Engineering Change Notice(ECN)

ECN-D-2605-03(Improved L-axis Scale fixation)

FA Research ME1 Team

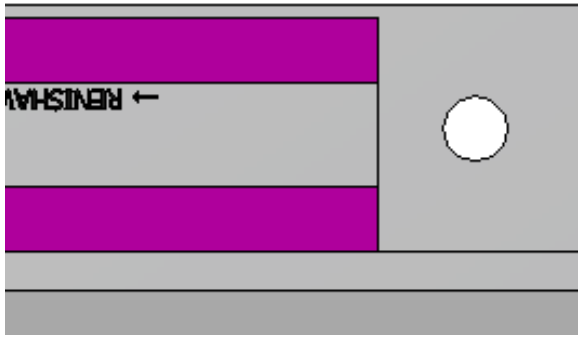
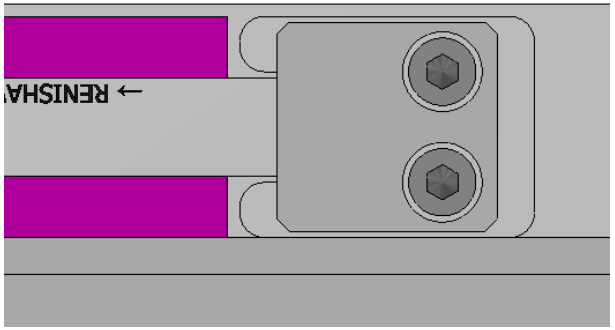
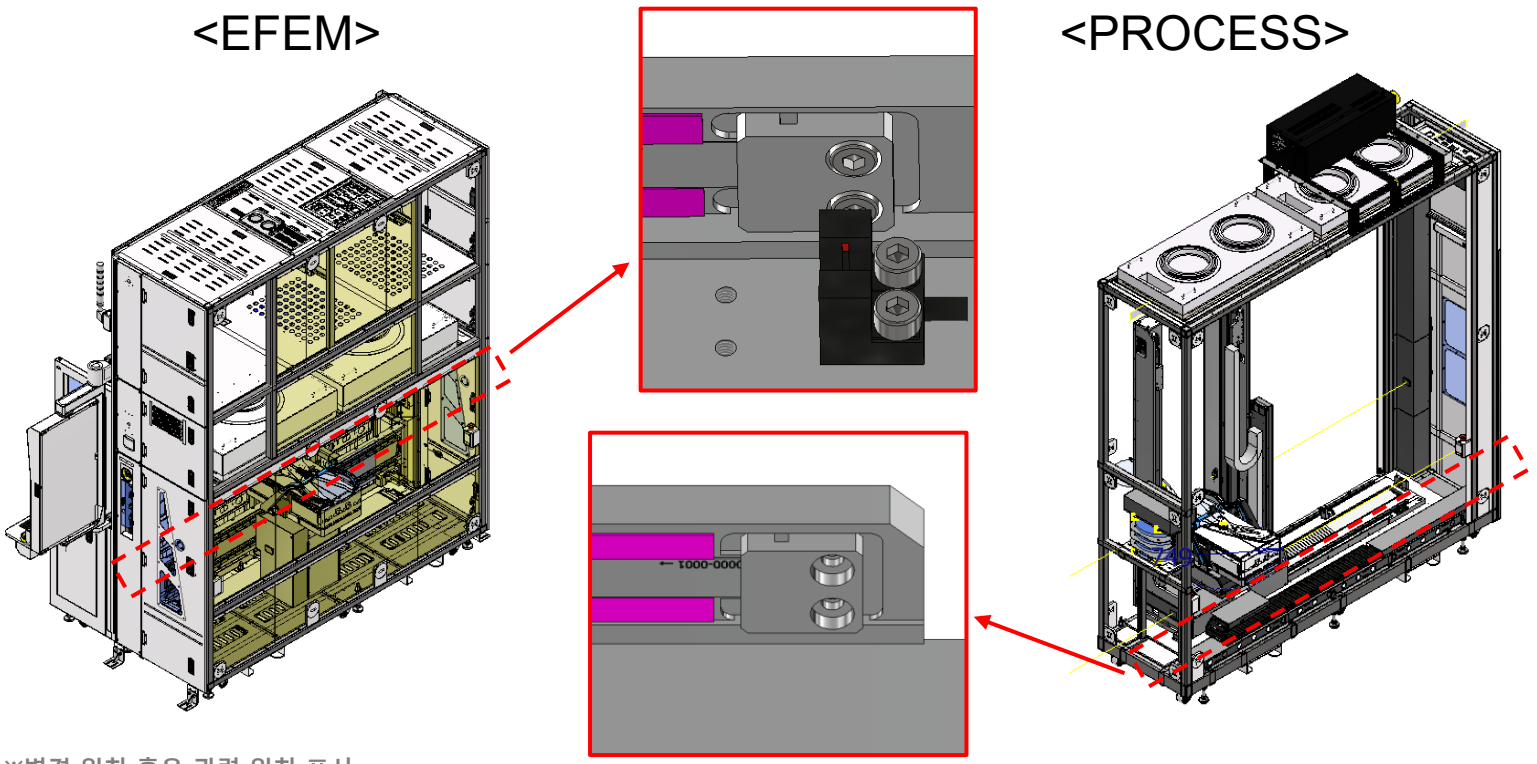
변경 전(문제점 및 변경 요청사항)	변경 후(기대효과)
 현재 SCALE BAR에 SCALE 고정시 FASTRACK을 SCALE BAR 가공홈에 부착 후 SCALE을 끼워넣은뒤 끝부분에 순간접착제를 사용하여 고정하고 있습니다. 접착제로 고정시 접착제 사용량에 따라 SCALE 접착 떨어짐 또는 외관 오염이 발생할 가능성이 있습니다. 해당부분 ECP TYPE SCALE 고정방식처럼 CLAMP 방식으로 변경 요청합니다	해당파트 CLAMP 방식으로 변경됨에 따라 SCALE 떨어짐 이슈와 접착제에 의한 외관 오염 이슈가 사라지고 작업성이 향상됩니다.

상세내용 Detail	- 접착제로 고정 - Secure it using adhesive.	- 클램프 방식으로 고정 - Secure it using a clamp method.
